**AREA TECNICA
Settore Territorio**

VERIFICA DI ASSOGGETTABILITÀ A VALUTAZIONE AMBIENTALE STRATEGICA

SUAP IN VARIANTE AL PGT DI SUMIRAGO

Fig. 1

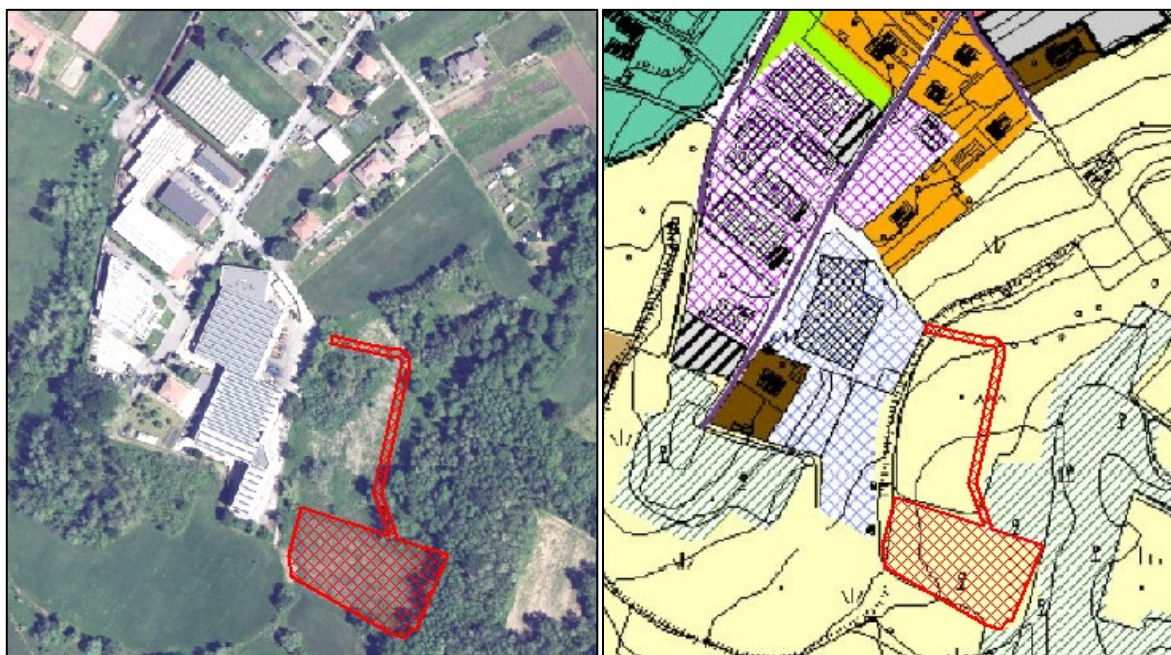
La proposta di variante consiste nella modifica alla destinazione urbanistica del PGT vigente per la porzione di proprietà interessata dall'intervento (strada e parcheggio, come da grafi progettuali) da "Aree agricole" a "Area produttiva – Zona D1" (Fig. 1). Il progetto prevede la realizzazione di uno spazio a parcheggio (125 posti auto) funzionale al complesso industriale esistente, con posa in opera di pergolato con impianto fotovoltaico, e dalla realizzazione di strada privata di accesso al parcheggio, collegante il cortile aziendale esistente con il parcheggio in progetto. L'area compresa tra l'insediamento produttivo e la strada e il parcheggio di nuova formazione manterrà la destinazione agricola attualmente prevista dal PGT, assumendo la valenza di miglioramento naturalistico ambientale.

Fig. 5

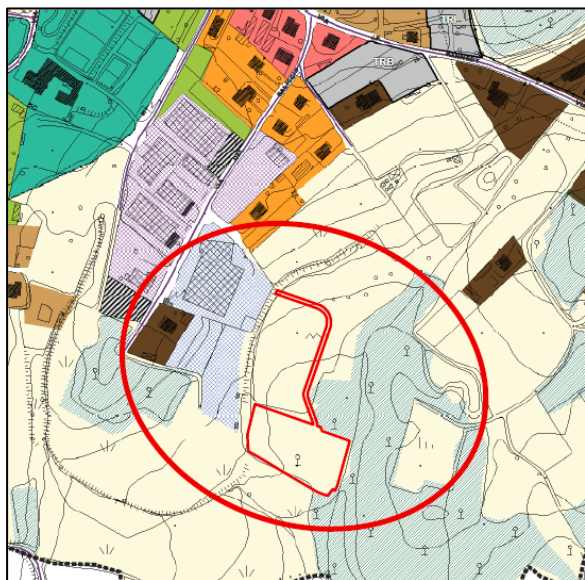
In relazione alla documentazione caricata sul SIVAS, la prima osservazione riguarda l'area di intervento oggetto del Permesso di Costruire presentato tramite SUAP. Sia in relazione che nel Rapporto Preliminare (RP) viene infatti dichiarato che il progetto interessa i mappali 527-528 (area a parcheggio), con accesso su strada da realizzarsi su parte dei mappali 546-1862-1863-1285-532-531, di proprietà del proponente, come riportato in figura a pagina 31 della relazione (Fig. 6, a sinistra), da cui si dovrebbe evincere che la porzione tra la strada e la sede produttiva esistente ne rimane esclusa. Tuttavia, a pagina 39 il RP riporta una scheda di sintesi della connotazione generale del sito in esame, relativa agli elementi di variante portati dal progetto allo strumento urbanistico generale vigente, in cui l'area di intervento si compone anche della porzione territoriale interna alla strada (Fig. 6, a destra).

Per cui, nella presente valutazione, si considera facente parte del permesso di costruire l'intera area di intervento comprendente il progetto di valorizzazione naturalistica.

Fig. 8

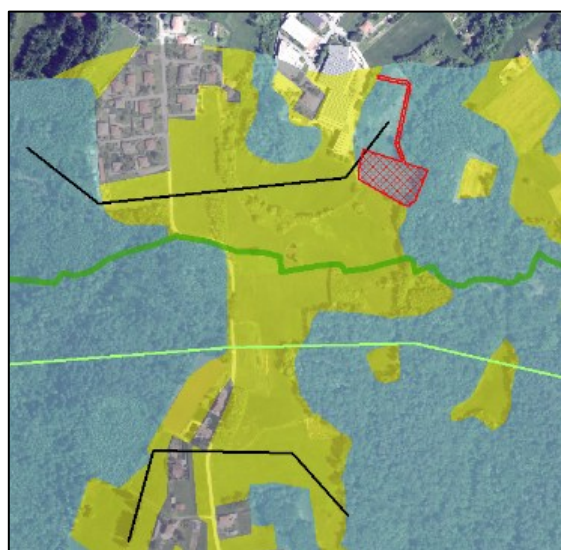
Come detto, il progetto del parcheggio ricade all'interno di un elemento primario della RER e sul limite di un varco individuato dal Parco del Ticino (ancorché fuori dal perimetro del parco, vedi fig. 8) atto a declinare un varco regionale. Ciò lo pone in contraddizione con gli indirizzi regionali in materia di rete ecologica e in particolare con le disposizioni della D.G.R. n. 8515/2008 (tabella di cui al punto 2.5 così come modificata dall'allegato 7 della D.G.R. 10962/2009) che fornisce come orientamento, nel quadro generale delle indicazioni per la pianificazione, la necessità di evitare di inserire trasformazioni all'interno degli elementi di primo livello della RER.

Sarebbe dunque necessario verificare innanzitutto la possibilità di un'alternativa all'area di parcheggio, quantomeno fuori dal varco, ipotizzando la stessa in adiacenza ai corpi di fabbrica esistenti.
